高浜 1, 2号機 保安規定に関する補足説明資料の一部追加見直しに係る経緯と反映内容

2. 反映項目

図 2 改良型フィルタの火山灰捕集の概要図

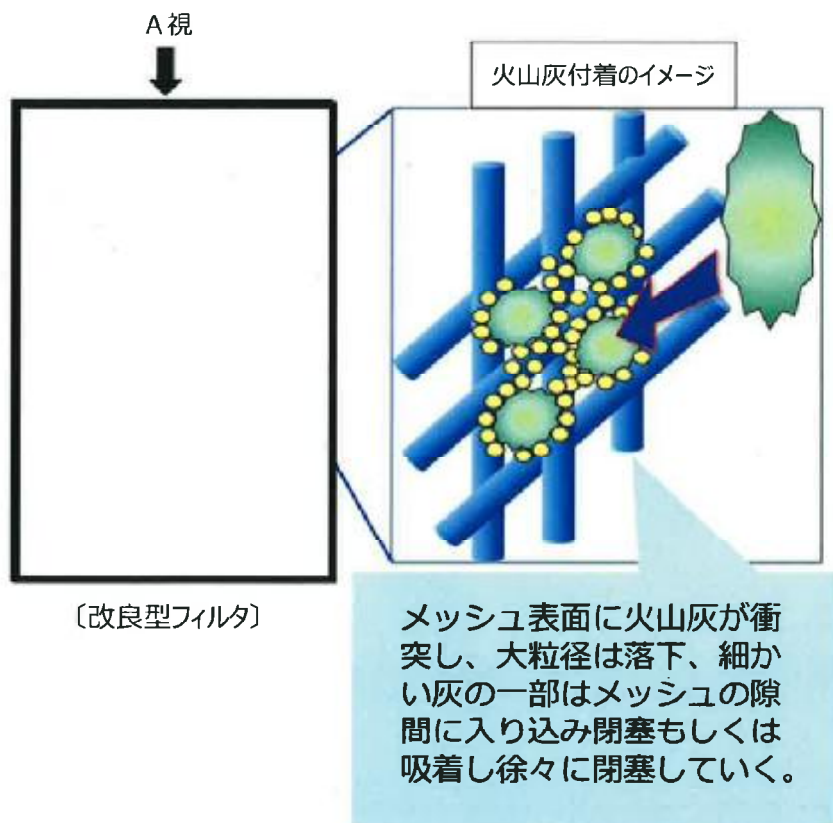
- ・反映項目は以下のとおりであり、いずれも、評価の説明性向上や記載の適正化等であり、補正前の評価内容に変更を与えるものではない。
 - ① フィルタの内部構造に関する記載の充実
フィルタ試験データの確認において閉塞挙動の理解を進めるための補助として、フィルタの火山灰捕集の概要図を追加した。
 - ② フィルタ試験装置の構成機器の記載適正化
フィルタ試験データから読み取る「差圧」の測定プロセスの理解を進める補助情報として、試験装置図に差圧計を追加した。
 - ③ 降下火砕物密度の出典の追記
入力条件等に用いるデータの信頼度を示すため、Tephra2による計算値であることを追記した。

(2) 改良型フィルタの火山灰捕集について

改良型フィルタは、300 メッシュの金属フィルタをプリーツ状にすることで面積を拡大させ、火山灰を捕集する構造としている。

改良型フィルタによる火山灰捕集の概要を図 2 に示す。

図 1 試験装置概要

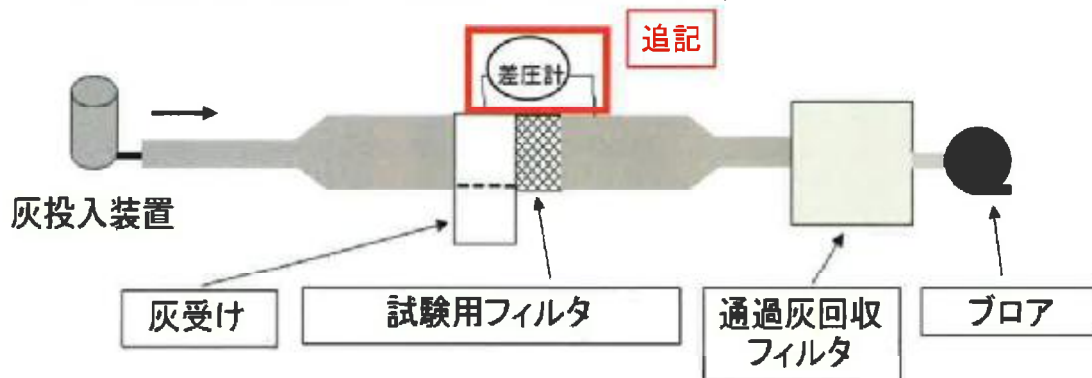
図 1 に示す試験装置にフィルタを挿入し、フィルタ通過風速がディーゼル発電機運転時と同じになるよう流量調整した後、上流より火山灰を供給する。

試験は流量を一定に保ってフィルタの圧力損失を連続的に測定し、許容差圧に到達した時点で装置を停止し、試験終了時の最大捕集容量を算出する。

図-2 海水ポンプ室及び海水取水トンネルの形状

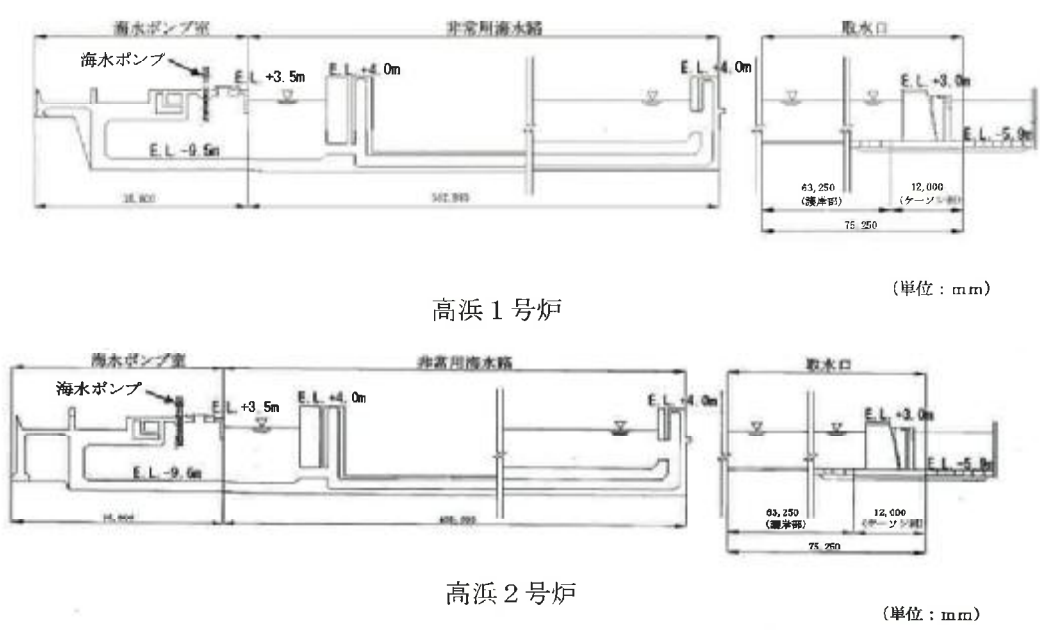
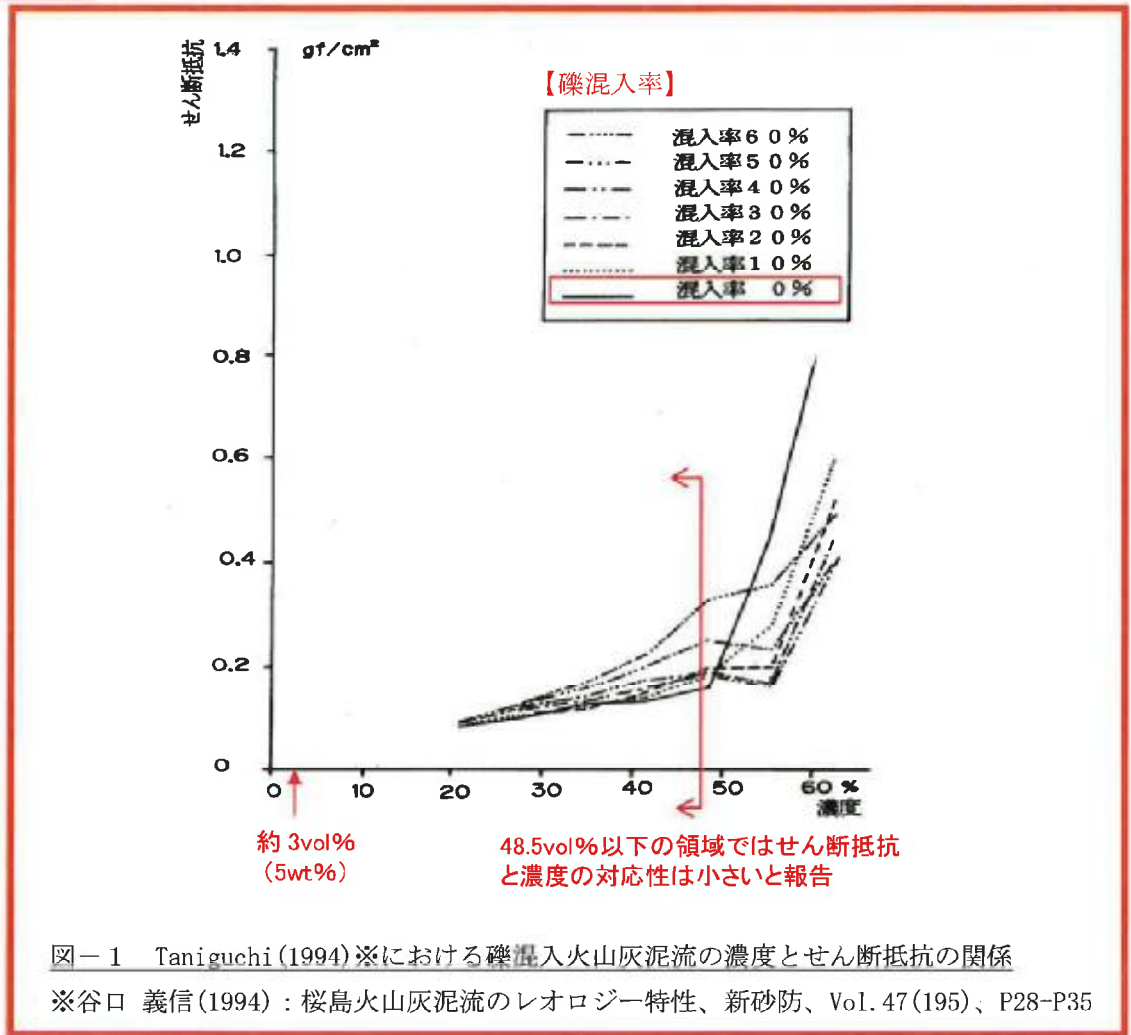
- ・ 海水ポンプ室へ入る降下火砕物は、取水口から海水取水トンネルを通して海水ポンプ室へ流入するものが想定されるが、海水取水トンネルの形状により、海水ポンプ室外の海面へ降った降下火砕物が海水ポンプ室へ多量流入する可能性は低い。（海水ポンプ室及び海水取水トンネルの形状を図-2に示す。）
- ・ 海水ポンプ吸い込み口は海水ポンプ室底面より1m以上高いレベルにある。したがって、降下火砕物が海水ポンプ室底面に堆積しても海水ポンプの取水に影響を及ぼすことはない。
